ΣΥΜΜΟΡΦΟΥΜΕΝΑ ΩΣ ΠΡΟΣ ΤΟΥΣ ΟΡΟΥΣ ΤΗΣ ΥΠ.ΑΡ358187/25.08.2025 ΑΠΟΦΑΣΗΣ ΕΓΚΡΙΣΗΣ ΤΟΥ ΥΠΠΟ

ΜΕΛΕΤΗ ΑΠΟΚΑΤΑΣΤΑΣΗΣ ΤΟΥ ΚΤΗΡΙΟΥ
ΕΠΙ ΤΗΣ ΟΔΟΥ ΤΡΙΠΟΔΩΝ 32 ΣΤΗΝ ΠΛΑΚΑ ΤΟΥ ΔΗΜΟΥ ΑΘΗΝΑΙΩΝ

ΤΙΤΛΟΣ ΣΧΕΔΙΟΥ :	ΑΡΙΘΜΟΣ ΣΧΕΔΙΟΥ :
ΤΟΜΕΣ Α-Α & Β-Β	**T-AT01**

ΤΟΜΗ Α-Α

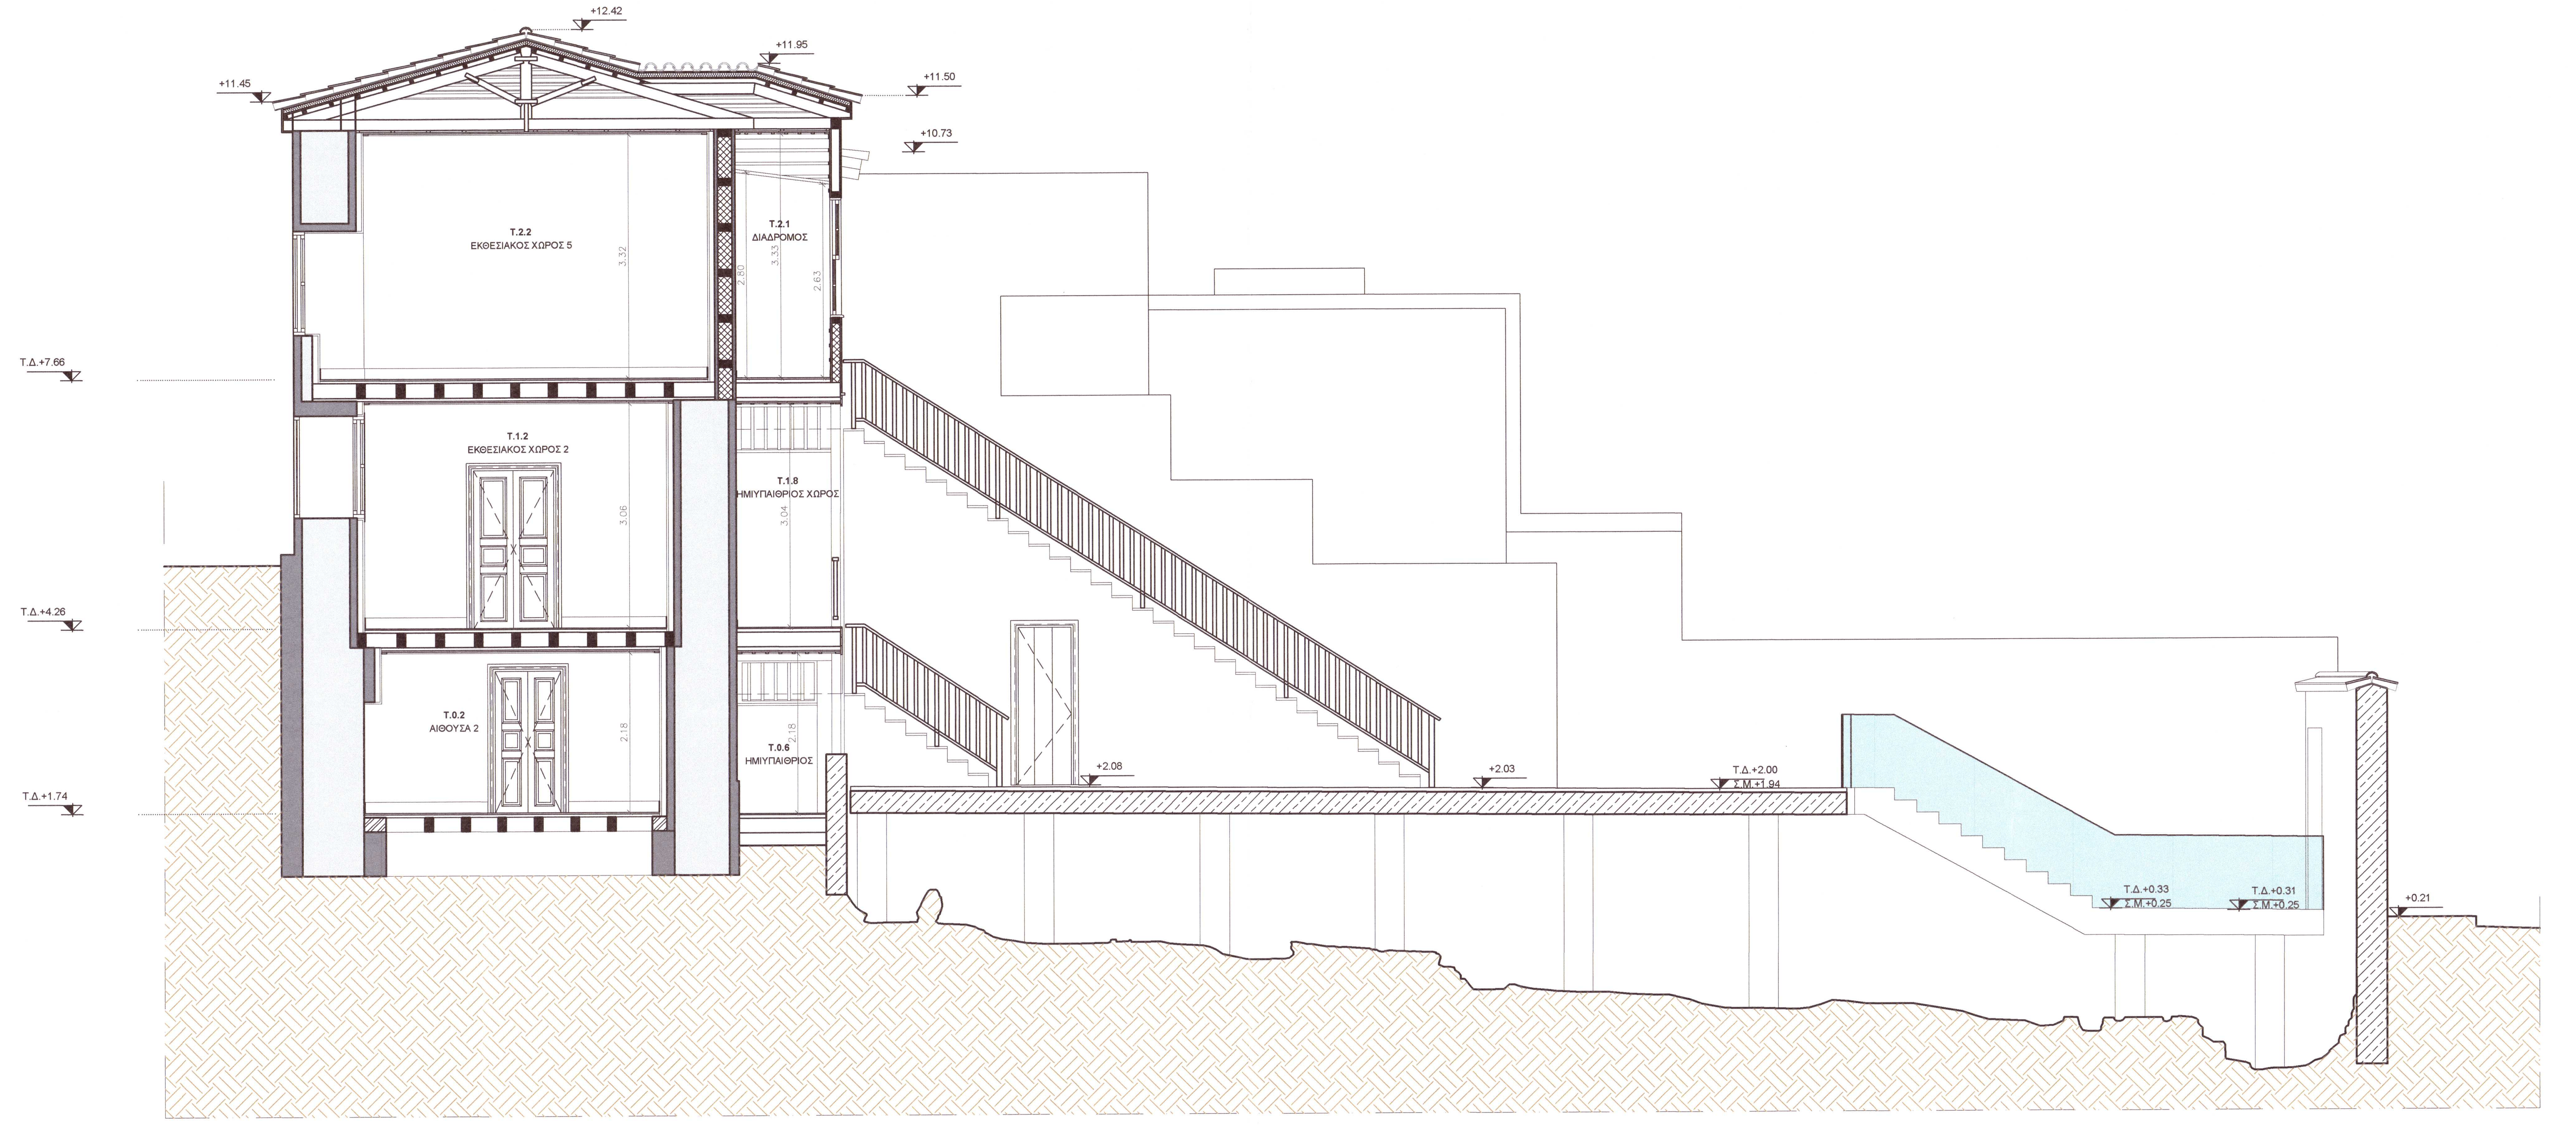
3. Για τη συνένωση των δύο διαδοχικών χώρων του Β΄ ορόφου να γίνει διάνοιξη μόνο του τμήματος κάτω από την φρίζα, προκειμένου να εξασφαλιστεί η αντιληπτικότητα της προγενέστερης τυπολογίας με δυο χώρους.

ΤΟΜΗ Β-Β

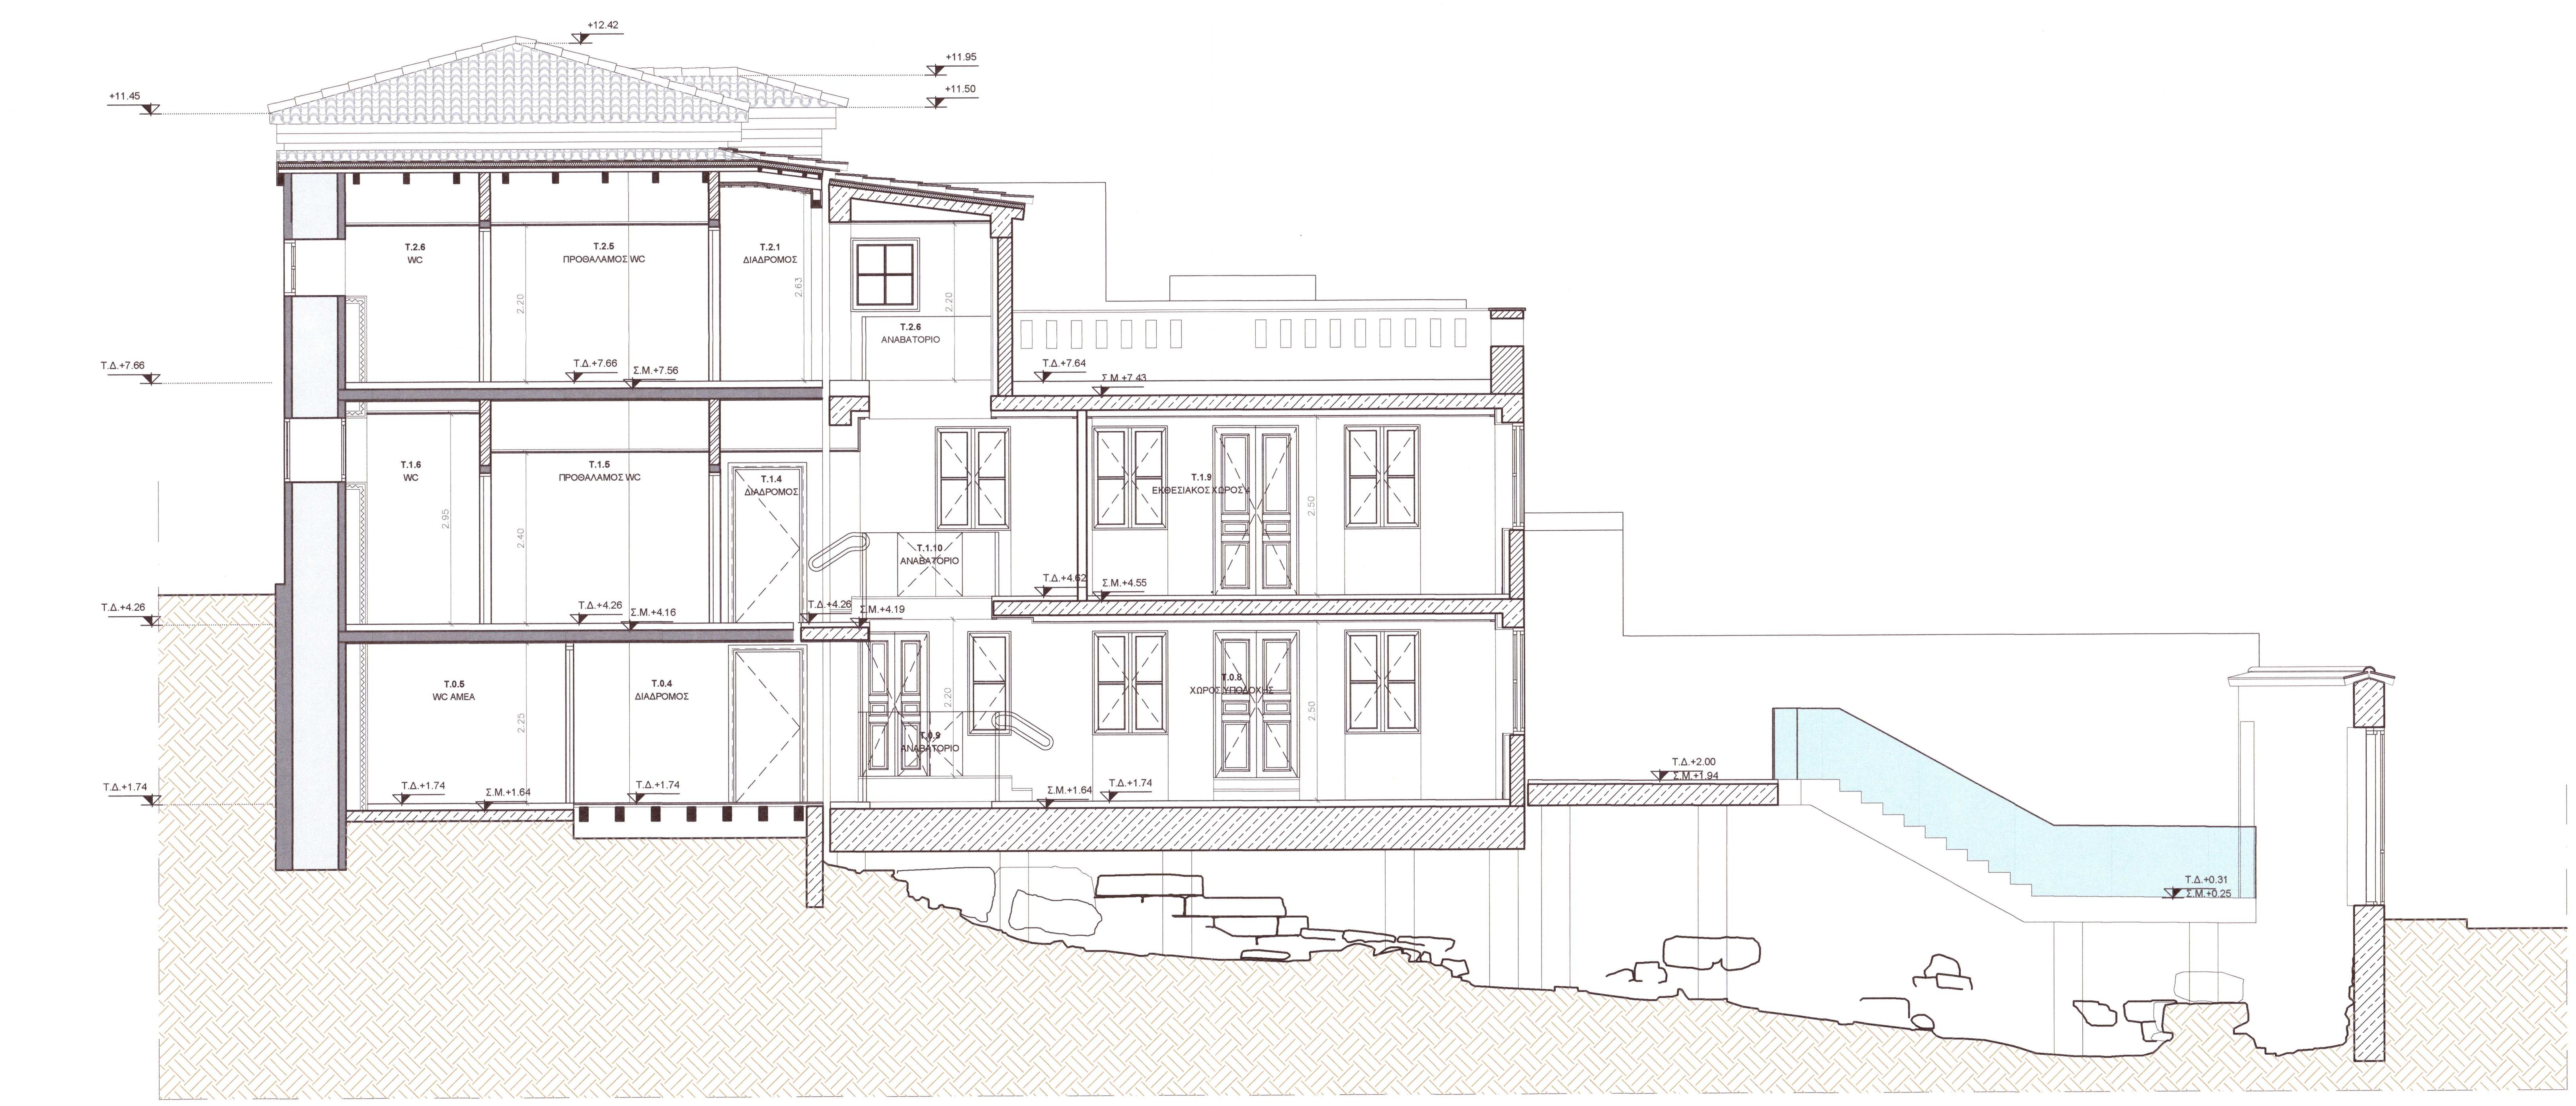
11. Η θέση των κυκλικών υποστυλωμάτων (σε καθ' ύψος συνέχεια αντίστοιχων πασσάλων) με αριθμούς 18, 19, 24 και 25, όπως επίσης και η διατομή τους να τροποποιηθούν/αναδιαταχθούν, ώστε να υπάρχει απρόσκοπτη θέαση των αρχαιοτήτων (κάτω από τον μεταλλικό φορέα).

12. Να εξεταστεί η δυνατότητα να μειωθεί ο αριθμός των πασσάλων/υποστυλωμάτων εκατέρωθεν του αρμού διαχωρισμού των πλακών έδρασης του κτιρίου και αυλής.

14. Να καταργηθεί η περιοχή Γ με βατούς υαλοπίνακες στην υπερυψωμένη πλακόστρωτη αυλή προκειμένου να απλοποιηθεί ακόμη περισσότερο ο φέρων οργανισμός της.
